PROTOKOLL ZUR PREISGERICHTSSITZUNG AM 10.11.2022

Nichtoffener Realisierungswettbewerb vorgeschaltetem Auswahl- / Losverfahren

Neubau Grund- und Mittelschule in Windischeschenbach

1011

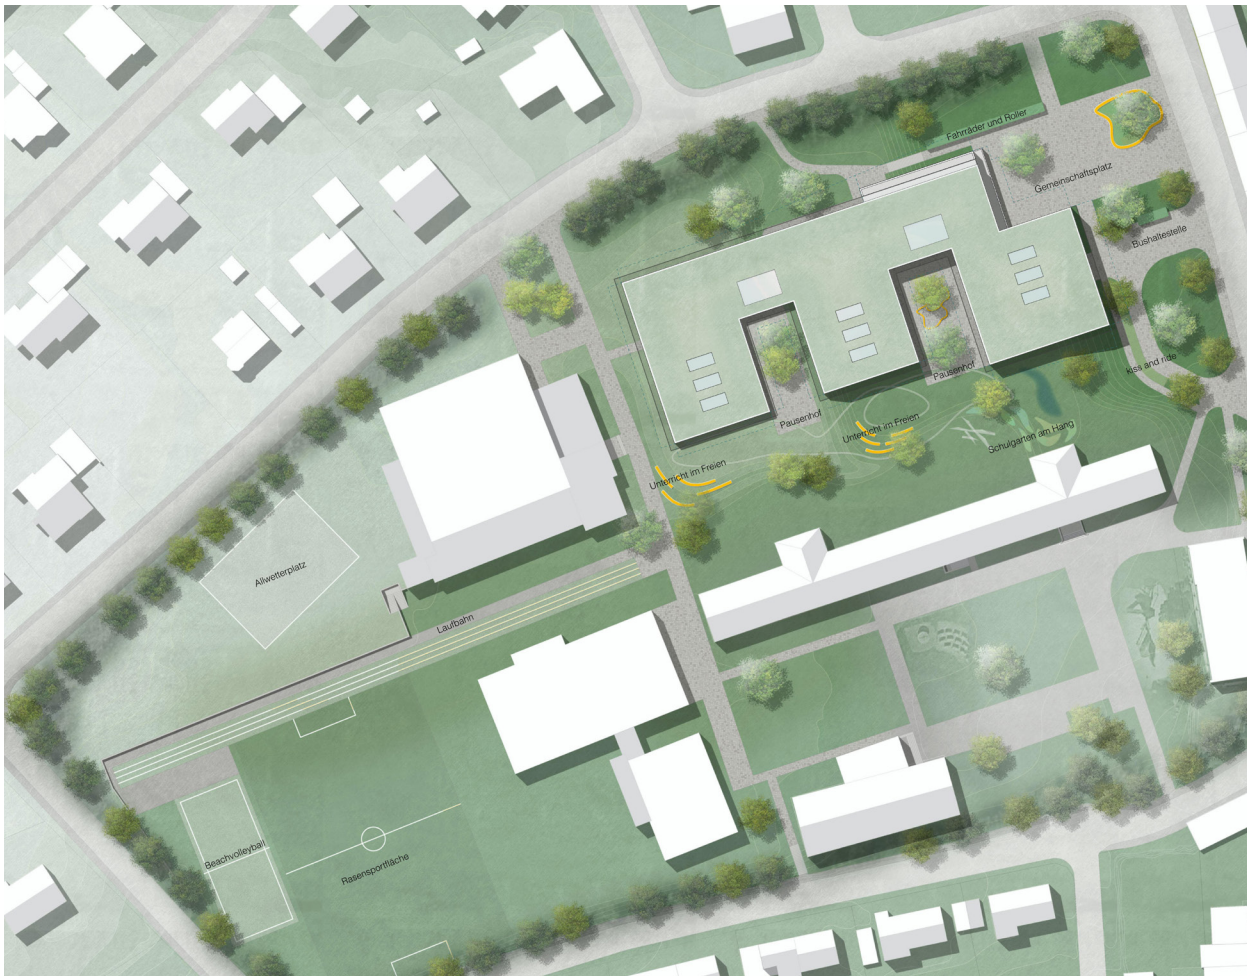
1011
Die sehr hohe Kubatur und die angebotene Tiefgarage an vorgeschlagener Stelle werden als nicht verfolgenswert gesehen.
